Art: Verbesserung

Gegenstand: Seilführung der Bremsseile

Betroffen: jede HB - 21 ab Werk Nr. 21002

Material: Seilführung des Herstellers siehe Skizze

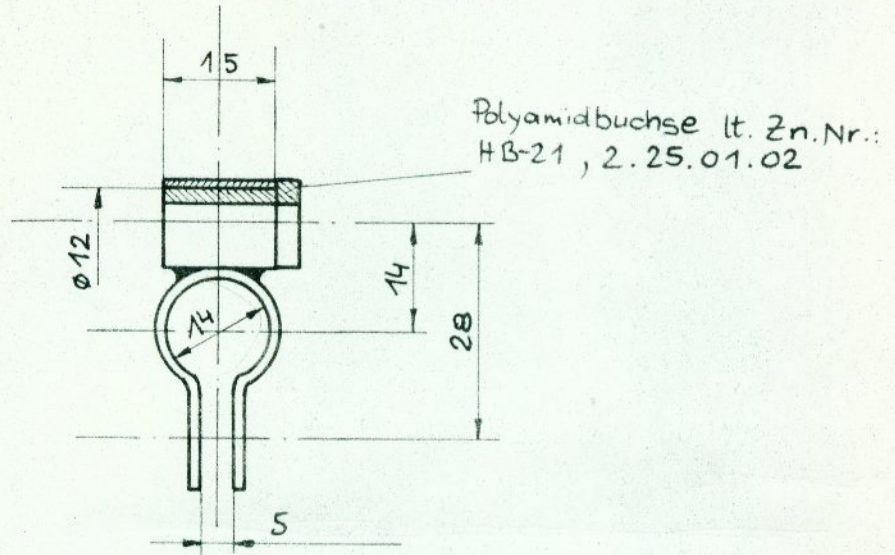
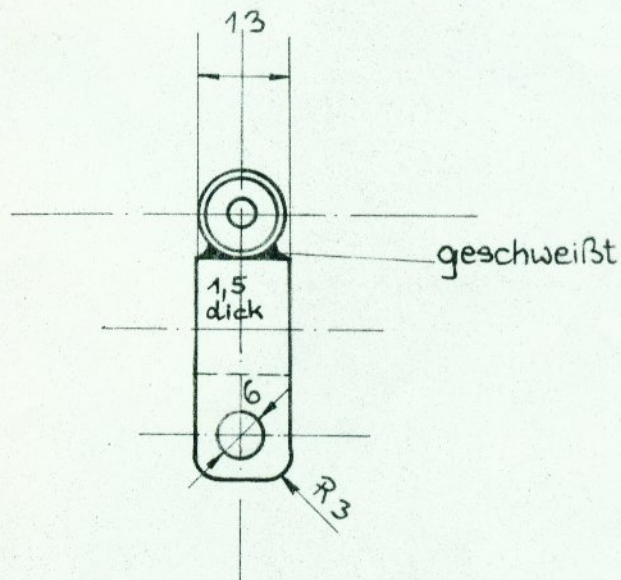
Vorgang: Durch die Seilführung ist ein verbesserter Scheuerschutz gegeben.

Maßnahmen: Die Hauptbremsseile sind im Bereich des hinteren Sitzes so abzulenken, damit kein Scheuern an den Seitenruderseilen, oder der Rumpfstruktur möglich ist. Die maximale Seilablenkung soll 3° nicht überschreiten.

Werkstoff: 25 Cr Mo4

2 Stück
